# TECHNISCHE INFORMATION

456 GT

13.12.1996

## Silentblöcke der vorderen Querlenker

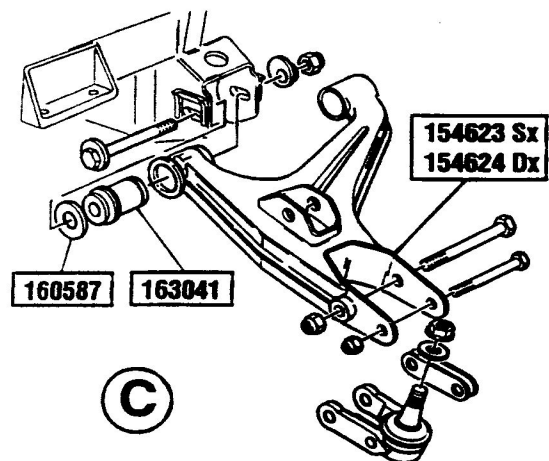
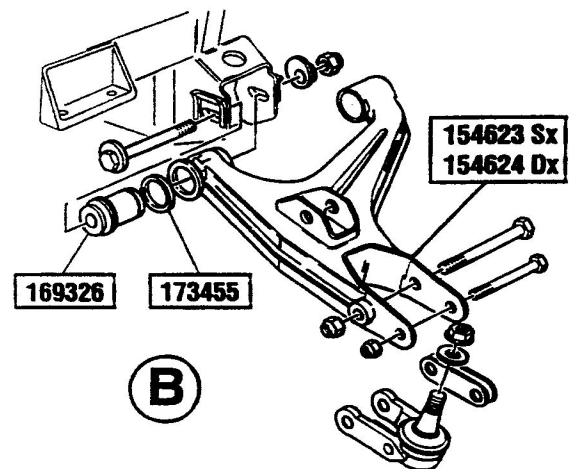
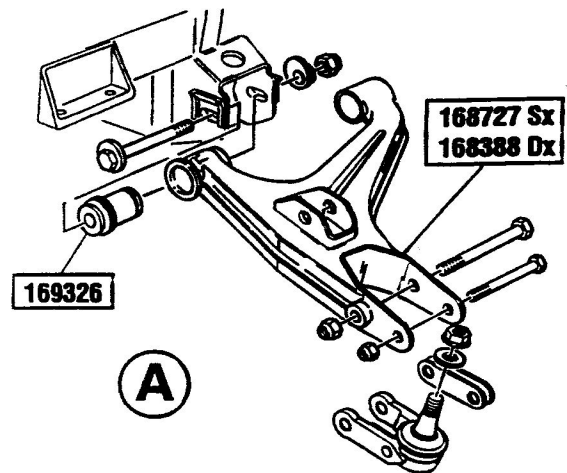
Wir möchten Ihnen mitteilen, daß, um die Geräuschbildung zu unterbinden und die Passung zu verbessern, ab dem ersten produzierten 456 GTA geänderte Silentblöcke und untere Querlenker eingebaut wurden - Abb. A

Zwischenschritt, um die selbe Qualität zu erhalten, werden ab Assembly-Nr. 23259 die neuen Silentblöcke mit den alten Querlenkern montiert.

Dies erfordert den Einbau der Scheibe ET-Nummer 173455 (Abb. B) und den Wegfall der Scheibe ET-Nummer 160587 der Originalversion (Abb. C).

Im Falle eines Eingriffes an 456 GT-Fahrzeugen mit Assembly-Nr. unter 23259 nur die Teile aus Abb. B verwenden. Sollte ein Querlenker wegen Beschädigung (z.B. Unfall) ersetzt werden müssen, die alte Version nicht mehr lieferbar sein, ist es nötig beide durch die neue Version zu ersetzen und nur die neuen Teile zu verwenden.

Die Silentblöcke mit ET-Nummer 163041, welche bis Assembly-Nr. 23259 (Abb. C) verwendet wurden dürfen ab sofort nur noch an den oberen Querlenkern (Außenseite) der Hinterachse eingebaut werden. Die alten Querlenker (ET-Nr. 154623 und 154624) müssen mit den neuen Büchsen und Scheiben an den Fahrzeugen unter der o.g. Assembly-Nr. verwendet werden.

D

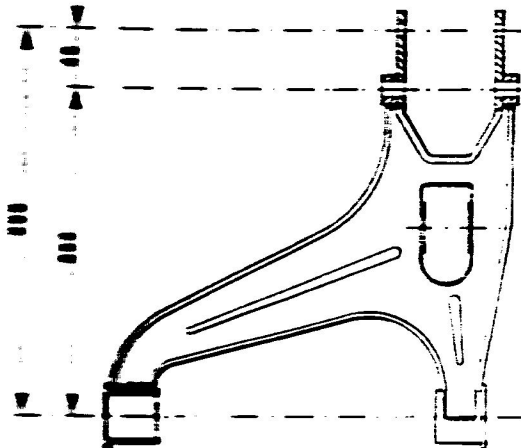
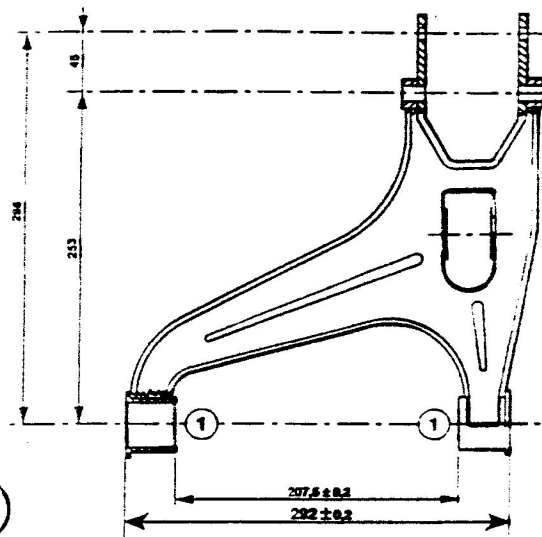
**Bemerkung:** Die Querlenker müssen immer paarweise ersetzt werden, da die Dimensionen unterschiedlich sind (siehe Abb. D).
